CONVOCATORIA SOLICITUD DE COTIZACIÓN - PROCESO No 31 de 2026

ADENDA 03

RESPUESTA OBSERVACIONES PROCESO 31 DE 2026
SENA – CIÉNAGA DE ORO (Construcción de Obra Civil).
Entrega 1

Imagen del modelo BIM en donde se encuentran todos los componentes de la estructura de cubierta con su sección y localización.

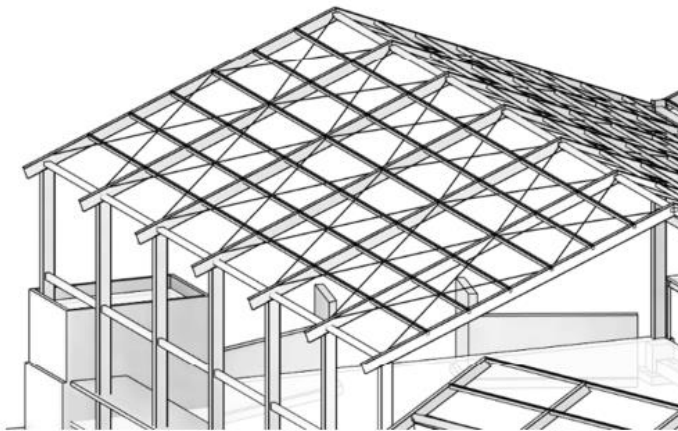
4. En las cubiertas de dos aguas no se evidencian tensores longitudinales entre cada pendiente ni dilatación estructural pese a superar los 95 ml. El modelo BIM no cumple con el estándar LOD 300. Solicitar confirmación del ingeniero estructural sobre la estabilidad de la estructura?

R/ Debido a la luz entre apoyos, las correas fueron diseñadas sin templetes o tensores intermedios, tal como consta en las memorias de diseño de las cubiertas. En todos los casos la estructura está arriostrada en el plano mediante contravientos en barra de 1/2", lo cual proporciona la estabilidad en el plano y el trabajo como diafragma ante cargas horizontales como el viento. El modelo y los planos son consistentes con el estándar LOD300, pues contiene todos los elementos que componen la estructura de cubierta (vigas principales, correas, contravientos), con su cantidad, sección y localización.

Respecto del comentario sobre la longitud del edificio y la dilatación estructural, la aclaración está dada en el punto número 2.
